## エコノプラスチック試験管本体及びキャップの仕様変更のお知らせ

この度、「エコノプラスチック試験管」につきまして、海外メーカーの金型新調に伴い、一部仕様変更となりましたのでご案内させていただきます。

エコノプラスチック試験管

### ①試験管本体（底部）

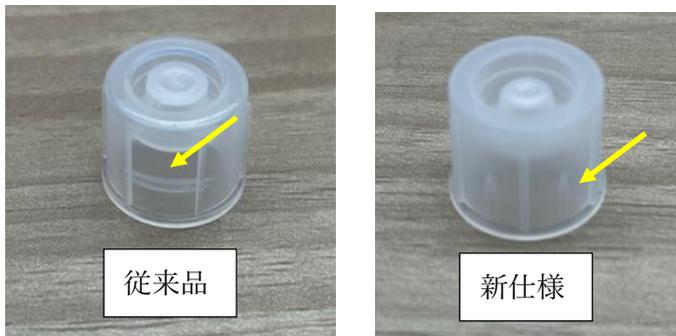
- ・底部中央部（ゲートマーク）が小さくなり、底のくぼみが小さくなっています。
- ・仕様変更による寸法の変更はございません。

②試験管キャップ(12φキャップ)

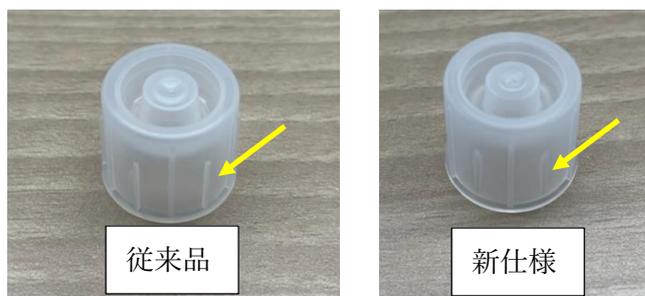
・従来品のキャップの内側の横のリブが無くなり、新仕様は縦のリブとなります。

③試験管キャップ(17φキャップ)

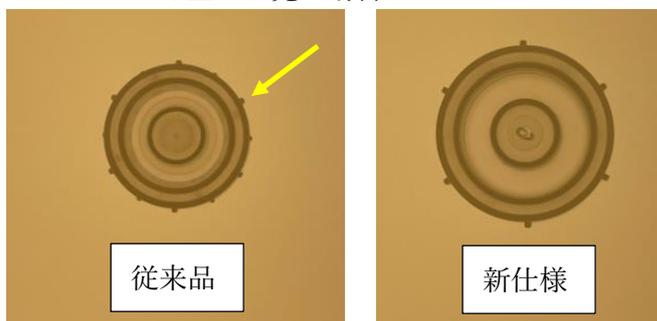
・従来品は外側にリブ（縦スジ）が付いていますが、新仕様では縦の短いリブがキャップの内側に付いています。

・上から見ると、矢印のリブが12本のもので従来品となり、8本あるのが新仕様となります。
